Znak postępowania: **IDZ.261.2.16.2023**

Przedmiot zamówienia: **Budowa elektrociepłowni Posada w SPGK Sp. z o.o.**

do Zamawiającego wpłynęły prośby o wyjaśnienia treści Specyfikacji Warunków Zamówienia. Treść zapytań a także udzielona przez Zamawiającego odpowiedź znajduje się poniżej.

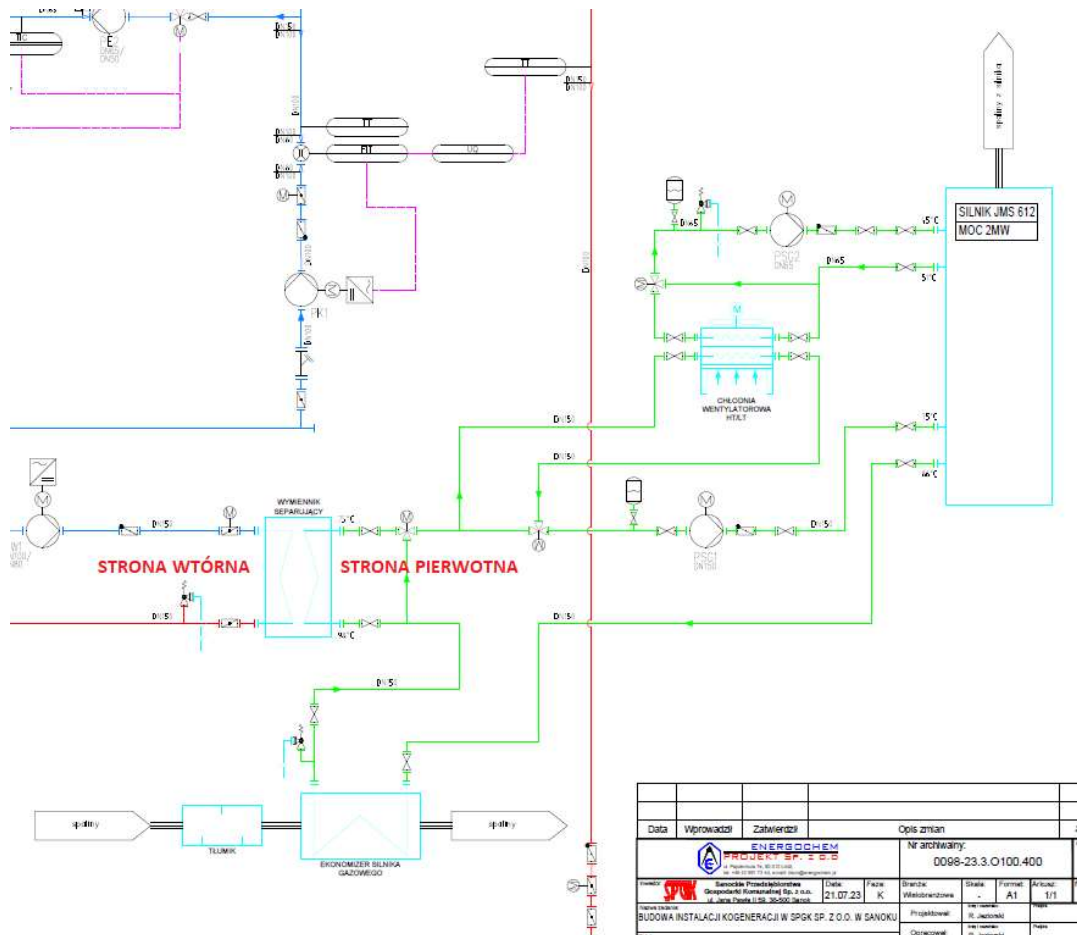
Zawracamy się o jednoznaczne określenie zapotrzebowania mocy jaką mają zapewnić kotły olejowe w sezonie grzewczym 2024-2025 dla obiorców ciepła przyłączonych do sieci lokalnej SM „AUTOSAN”. Brak jednoznacznego określenia tej wielkości, która może wynieść 5MW lub 10 MW może narazić Zamawiającego na zawyżenie kosztów oferty lub Wykonawcę na niedoszacowanie kosztów realizacji przedmiotu zamówienia.

Zamawiający potwierdza i w linku <https://tinyurl.com/2lokalizacje> wskazuje jednocześnie dwie lokalizacje. Jedna jest w rejonie inwestycji EC Posada (I) – ul. Stróżowska, druga przed halą produkcyjną Huty Stalowa Wola O/Autosan w Sanoku (II) – ul. Dworcowa. W każdej lokalizacji wymagana jest moc min. 5 MW. W obydwu lokalizacjach dotychczas dostarczane było ciepło siecią wysokoparametrową 137/73, lecz z informacji uzyskanych u dotychczasowego wytwórcy ciepła wynika, że realnie nie podawano parametru

wyższego niż 115 °C. W obydwu lokalizacjach regulacja dostawy ciepła w chwili obecnej jest tylko jakościowa (stały przepływ).
